QIL : FY25-089-F-1 Retrait de produits fibre SOLTIVE™

## URGENT : RAPPEL PRODUITS

**INFORMATION DE SECURITE : QIL FY25-089-F-1 Retrait de produits fibre SOLTIVE**

**Produit concerné : Produits fibre laser SOLTIVE™** (voir Annexe 1 - Liste des produits concernés)

**Figure 1. Image représentant les composants d'un dispositif de fibre laser SOLTIVE.**

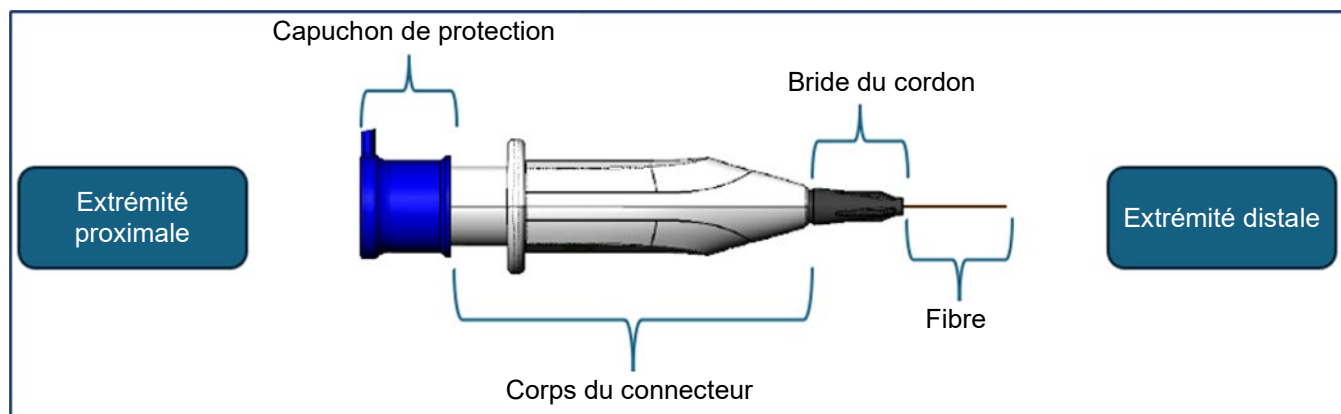
Olympus lance un rappel de dispositif médical / retrait de produit pour les produits fibre laser SOLTIVE SuperPulsed mentionnés dans l'annexe 1 de ce courrier. De nouvelles versions de ces dispositifs sont en cours d'introduction et utilisent un nouveau matériau pour le composant de bride du cordon (voir figure 1). Ces produits, ainsi que les consoles de générateur laser SOLTIVE Pro ou SOLTIVE Premium et leurs accessoires (pédale de commande, connecteur de verrouillage, etc.) composent le système laser SOLTIVE qui est destiné à être utilisé pour l'incision, l'excision, la résection, l'ablation, la coagulation, l'hémostase, et la vaporisation des tissus mous, avec ou sans endoscope, dans les spécialités médicales suivantes : urologie, lithotripsie, chirurgie gastro-entérologique et chirurgie gynécologique.

Olympus a identifié et met en œuvre un matériau alternatif pour le composant de bride du cordon qui s'éteindra automatiquement de façon plus immédiate s'il prend feu. Olympus demande aux utilisateurs d'adopter les produits comprenant le nouveau matériau de bride du cordon et de retourner tous les produits fibre laser SOLTIVE existants non ouverts et n'ayant pas dépassé la date d'expiration.

**Remarque 2 :** En raison de la nature des fibres laser, les informations de sécurité dans la notice d'utilisation et le guide de référence rapide du faisceau de visée doivent continuer d'être respectées avec la nouvelle version du produit puisque le matériau principal de toutes les fibres laser est toujours susceptible de casser (voir « Contexte »), même avec ces modifications du composant de bride du cordon.

Figure 2. Image montrant un exemple d'étiquette sur la boîte d'un produit fibre laser SOLTIVE SuperPulsed et indiquant où se trouvent les éléments d'identification de l'Annexe 1.

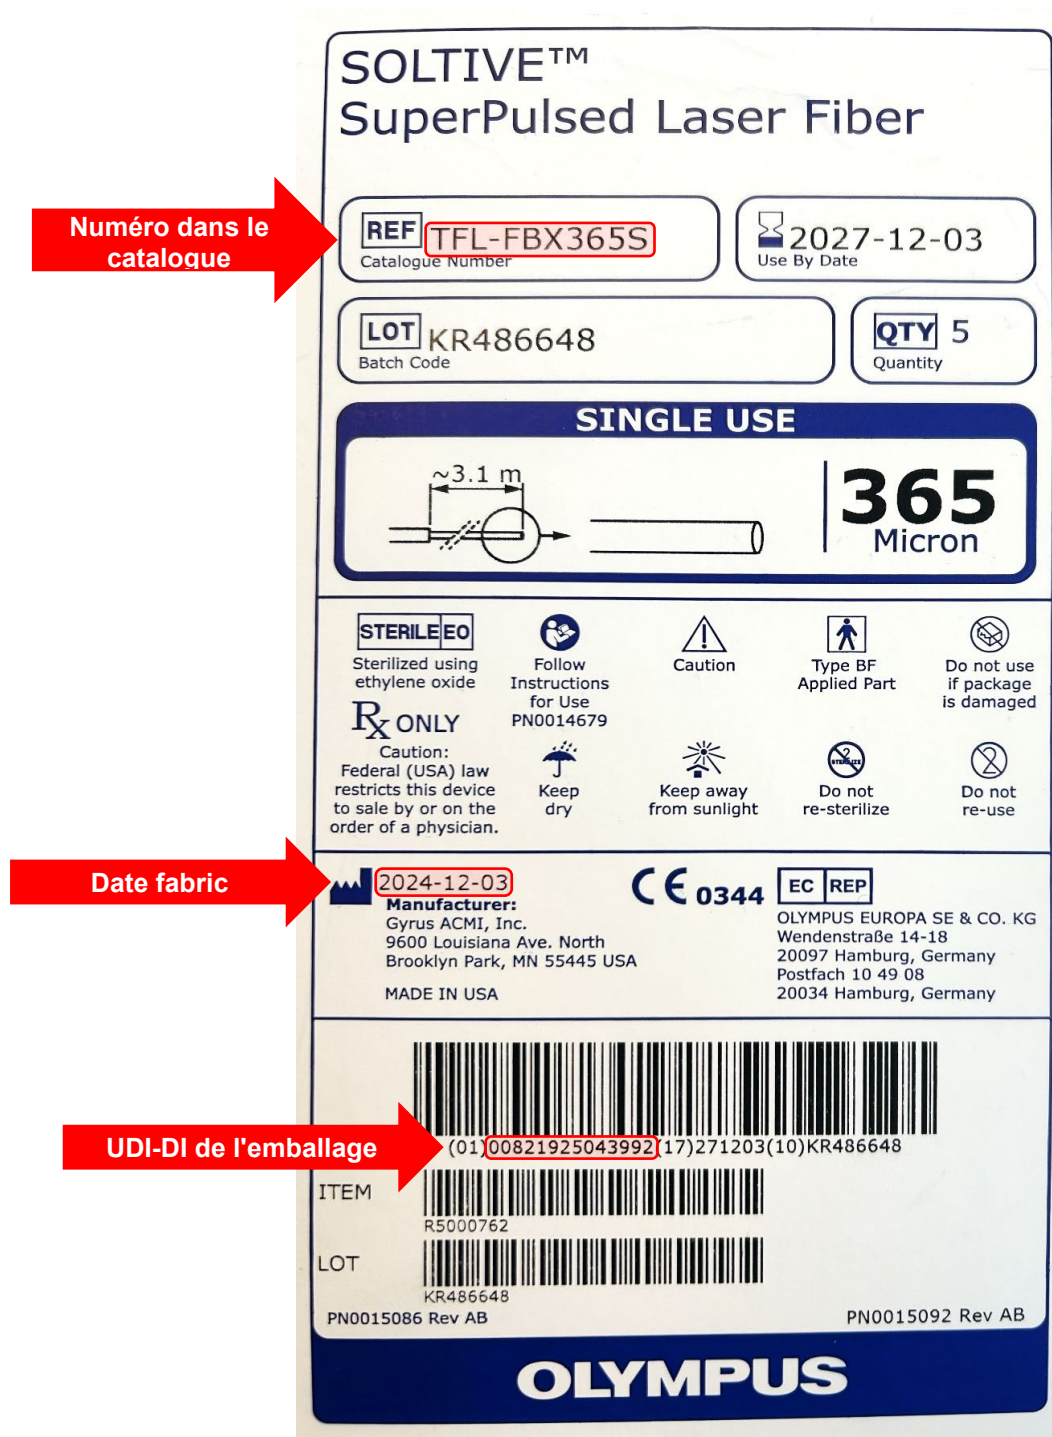
1. Examinez les étiquettes sur la boîte de tous les produits fibre laser SOLTIVE dans vos stocks pour y trouver les numéros de modèle, numéros UDI-DI et dates de fabrication indiqués dans l'Annexe 1 de ce courrier. Si les versions concernées de ces produits se trouvent dans vos stocks, adoptez les nouvelles versions de ces produits dès que possible **en passant commande auprès du service client ou via votre processus de commande habituel**. La date de fabrication des nouvelles versions de ces produits sera postérieure à celle indiquée dans l'Annexe 1 de ce courrier.
